## Projet de centrale photovoltaïque au sol sur la commune de Maisontiers (79)

### Avis de l'Autorité environnementale (article L. 122-1 et suivants du Code de l'environnement)

Avis 2017 – 5506

Plan de masse (extrait de l'étude d'impact)

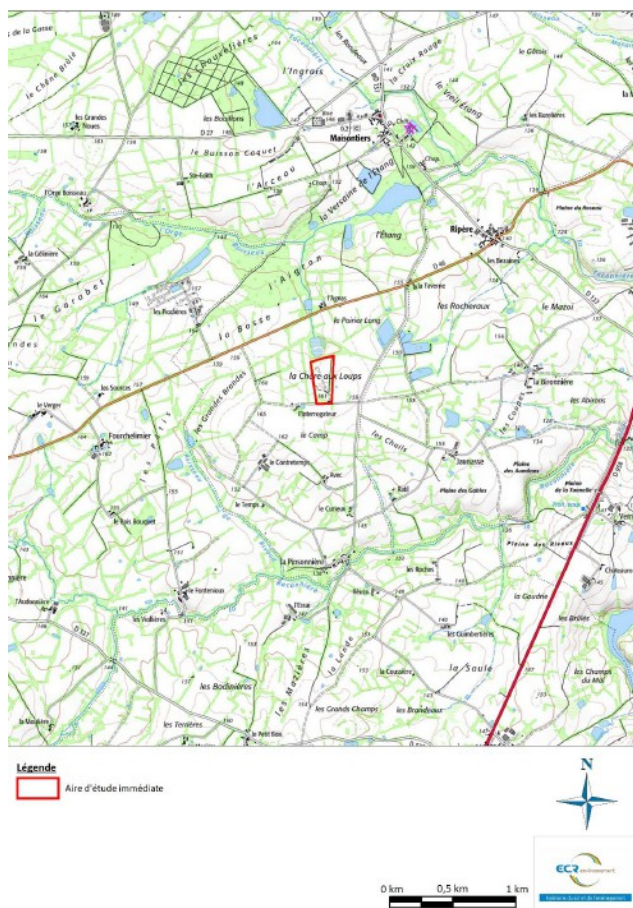
Des précisions sur la description du projet retenu (en particulier choix final entre structures fixes ou trackers) et une homogénéisation des données entre les différentes composantes du dossier (surfaces des zones humides impactées, type d'ancrage des supports métalliques, enterrement des câbles électriques) contribueraient à une meilleure compréhension du dossier (le dossier initial n'a pas été mis en cohérence avec le dossier complémentaire). Une représentation cartographique superposant le projet avec les enjeux en lien notamment avec le milieu naturel et l'ancienne activité du site serait également utile.
